Délibération n° 2017-064 : Approbation du Plan Local d'Urbanisme

ELABORATION DU PLAN
LOCAL D'URBANISME

Annexe délibération
n°2017-064

**[ANNEXE DES MODIFICATIONS
APPORTEES SUITE AUX AVIS EMIS
PAR LES PERSONNES PUBLIQUES
ASSOCIEES, A L'ENQUETE
PUBLIQUE ET A LA CORRECTION
D'ERREURS MATERIELLES]**

2.1.1 REMARQUE N°1

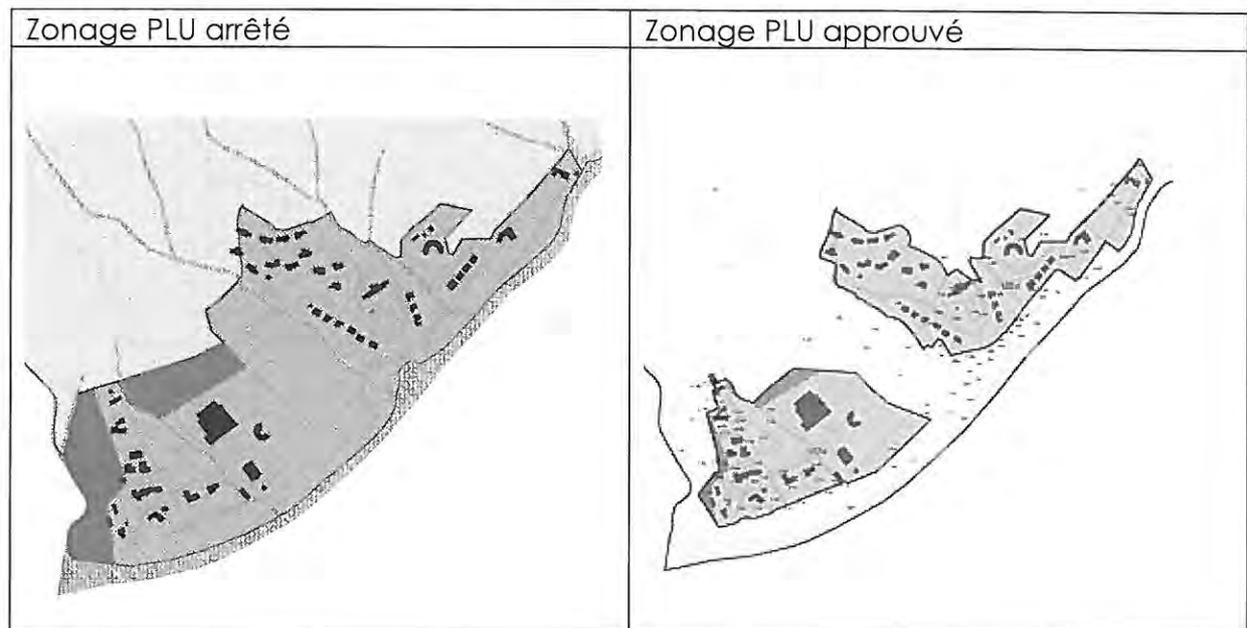
- La DTA identifie les secteurs au sud de la commune (L'Apier, La Maufauraude, Peygros, Le Serve et Le Peyloubier) comme des espaces naturels. Elle indique que ces espaces ne recevront aucune urbanisation nouvelle.

Sur le plan de zonage, ces secteurs sont en zone N (où seules sont autorisées les constructions nécessaires aux exploitations agricoles et forestières compatibles avec le règlement du PPRIF), hormis une partie du secteur de l'Apier en zone UDa, où seule une extension des constructions existantes est admise.

On peut s'étonner, compte tenu de ces prescriptions, de l'étendue de la zone UDa sud qui comporte une trentaine d'habitations et couvre près de 20 ha, dont la moitié n'est pas urbanisée et dont une partie est couverte par la zone rouge de danger fort du plan de prévention des risques d'incendies de forêt. En conséquence, il est nécessaire de réduire de manière drastique le périmètre de ce secteur aux seuls secteurs urbanisés et de répondre ainsi à la carte des trames vertes et bleues (p. 171 du rapport de présentation).

Réponse de la Commune : Le zonage a été modifié. Le périmètre du secteur UDa de l'Apier a été réduit, il se limite désormais aux pourtours de l'urbanisation existante.

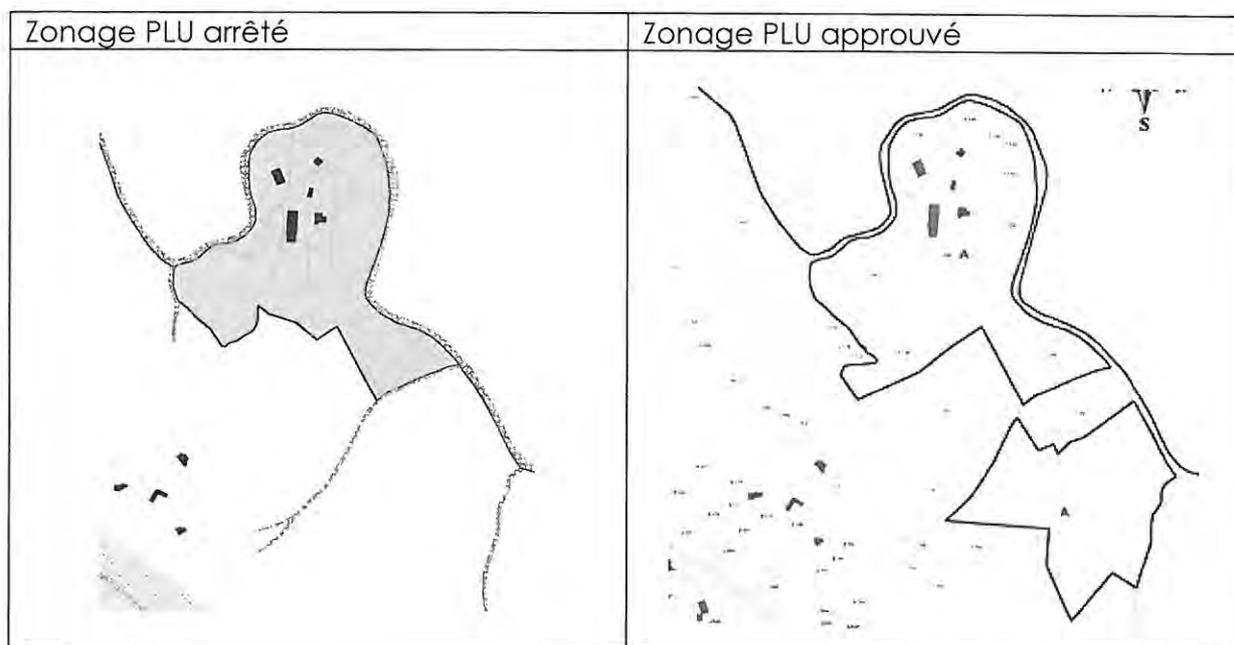
Dans le tableau des emplacements réservés figurant sur les plans de zonage, l'emplacement réservé n°8 mentionnait la commune de Peymeinade comme destinataire.

ER n°8	Limite est avec la ville de Grasse	Arrivée de la piste DFCI de Grasse	Commune de Peymeinade	267 m²
--------	------------------------------------	------------------------------------	-----------------------	--------

Il s'agissait d'une erreur. Le bénéficiaire de cet emplacement est la commune de Grasse qui doit réaliser une piste DFCI dans le cadre de l'application de son PPRIF. Cette erreur a été rectifiée.

•2.4• CORRECTION N°4

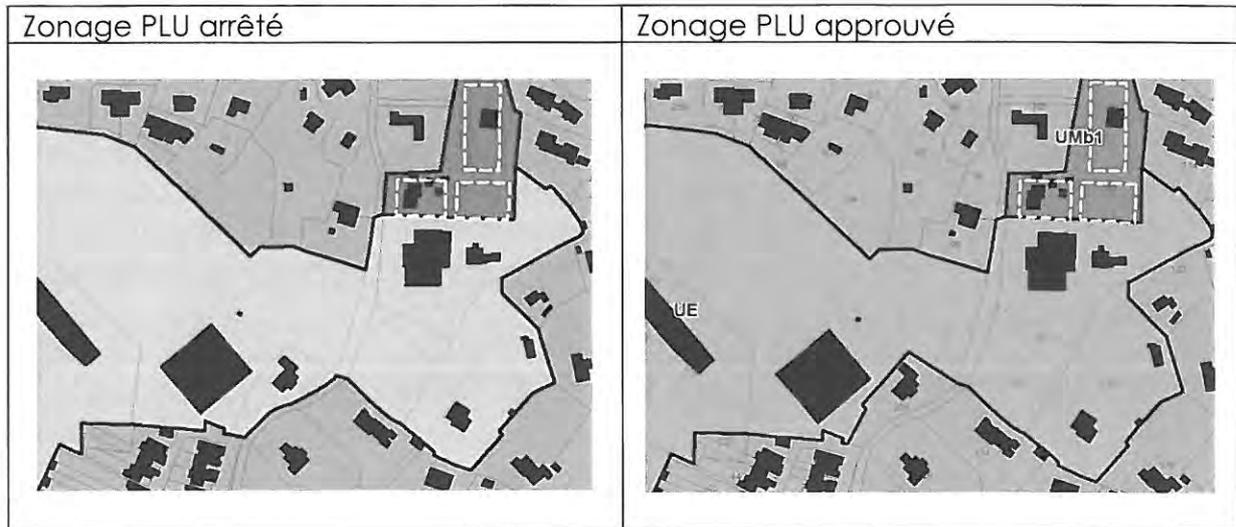
La zone UE est une zone d'équipements et de services publics au lieudit Le Suye. Le zonage dans le projet de PLU arrêté a inclus par erreur une villa individuelle dans cette zone. Ladite villa (parcelle AS n°230) a été reclassée en zone UC dite résidentielle au lieu de la zone UE.

•2.5• CORRECTION N°5

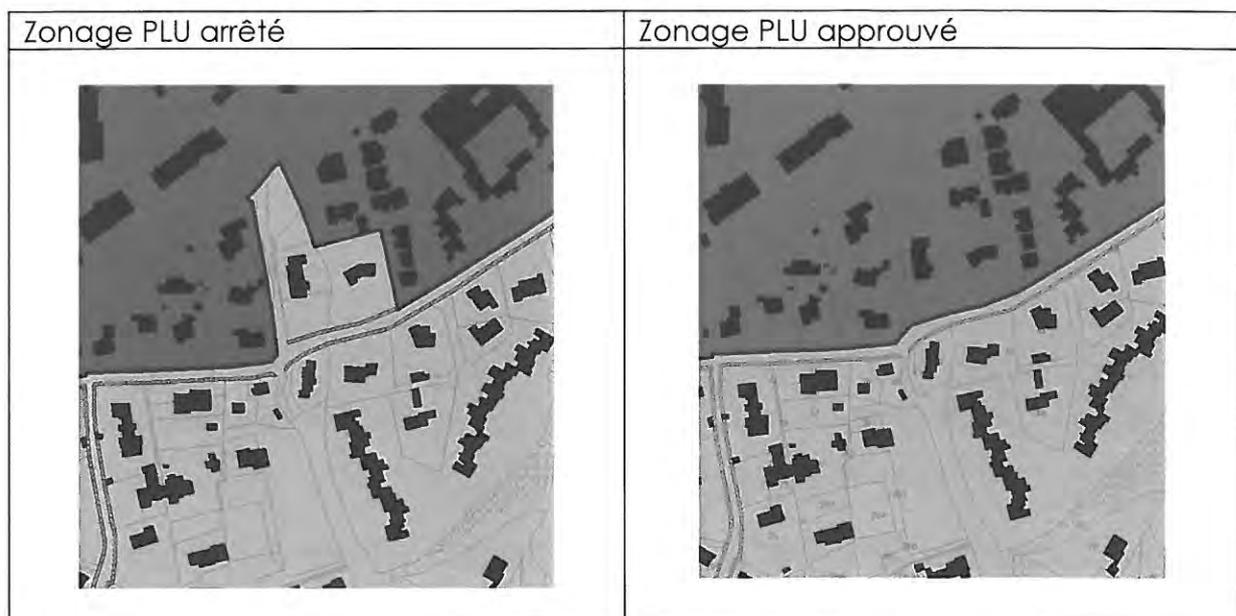
Les parcelles AH n°135-136-137-206-281-282 (croisement chemin de la Frayère et avenue Amiral de Grasse) avaient été classées par erreur en zone UC (R+1 résidentiel) dans le projet de PLU arrêté. Lesdites parcelles ont été intégrées en zone UB (R+2) qui correspond aux espaces situés au nord-Est de Saint Marc jusqu'au lieudit Les Moulières.
